**PONT D'ANCRE - ANKERBRUCKE - PALLET BRIDGE**
**SW200-1**
**Amélioration**

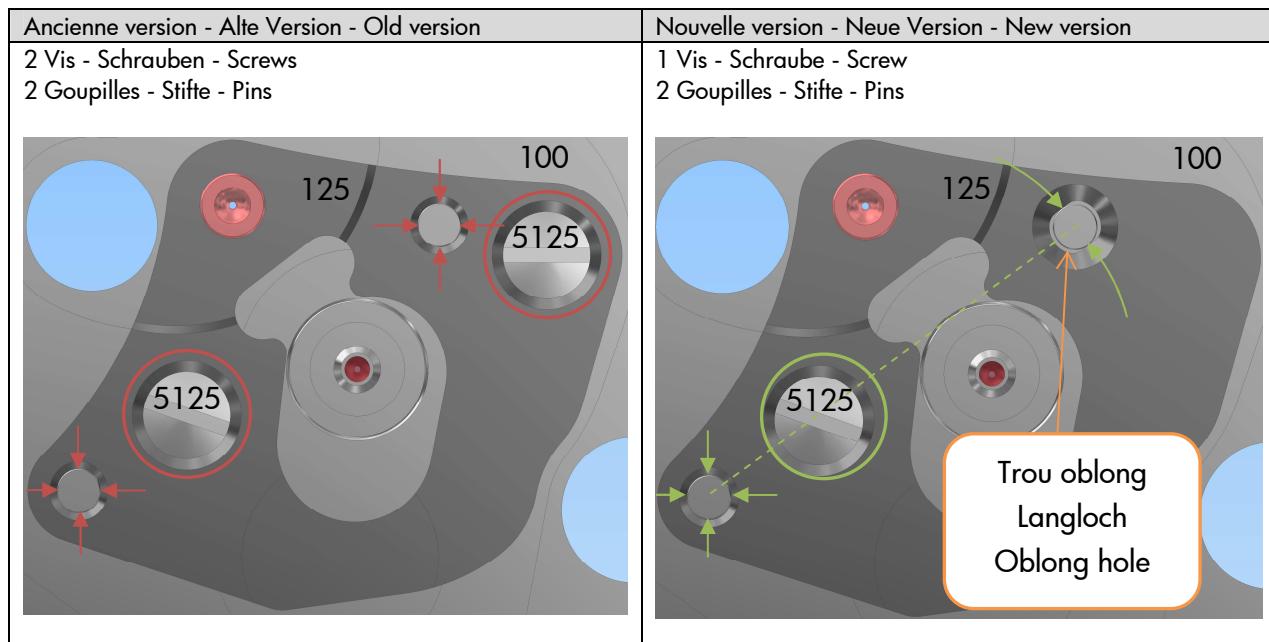
Afin d'améliorer le positionnement du pont d'ancre, les modifications suivantes ont été apportées :

- Modification de la forme d'un des deux trous de positionnement en un trou oblong.
- Suppression d'une vis impliquant la suppression du taraudage dans la platine et le trou de vis dans le pont d'ancre.

In order to improve the positioning of the pallet bridge, the following changes have been realized:

- The shape of one of the two positionning holes has been transformed in an oblong.
- There is only one screw left, involving the elimination of the thread in the main plate and the screw hole in the pallet bridge.

Both versions of the bridge are 100% interchangeable with both versions of the main plate.
